FAG SERVICE INFO

Montage-Hinweis

Geänderte Anlaufscheibe bei Radnaben für BPW-Achsen

Art.-Nr.: 723 5012 10
723 5031 10

Bild 2: Radnabe mit geänderter Anlaufscheibe und Achsmutter mit großem Bund

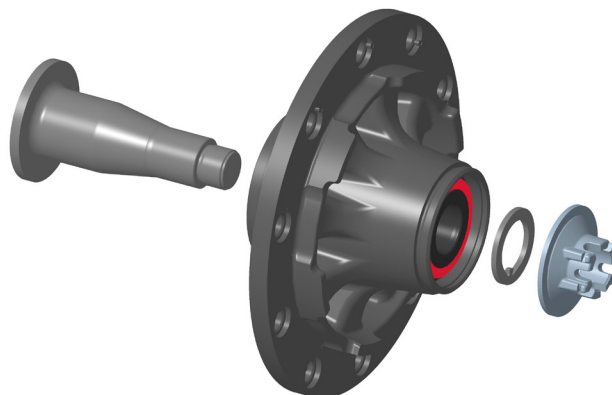
Beim Einbau der oben genannten Radnaben mit FAG SmartSet, darf die werkseitig montierte Anlaufscheibe **nicht mehr eingebaut werden!** Stattdessen ist die mitgelieferte Anlaufscheibe aus dem Packungsinhalt der Radnabe (Bild 2) zu verwenden.

Aufgrund des abweichenden Aufbaus des Radlagers reicht die Stärke der originalen Anlaufscheibe nicht aus, um den erforderlichen Abstand zwischen dem Bund der Achsmutter und dem Radlager herzustellen. Im Betrieb würde dadurch die Abdichtung beschädigt und das Radlager vorzeitig ausfallen. Die mitgelieferte Anlaufscheibe ist stärker ausgelegt und stellt einen ausreichenden Abstand sicher.

Bild 1: Achsmutter mit kleinem (links) und großem (rechts) Bund

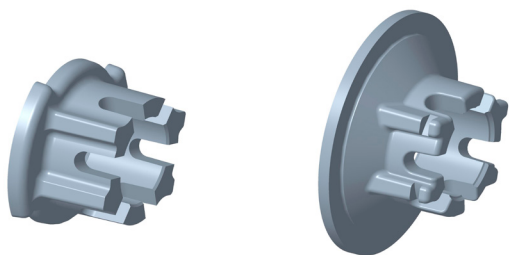
Bei Radnaben von BPW-Achsen können Achsmutter mit kleinem und großem Bund (Bild 1) eingebaut sein. Achsmutter mit großem Bund sind immer mit einer Anlaufscheibe montiert.
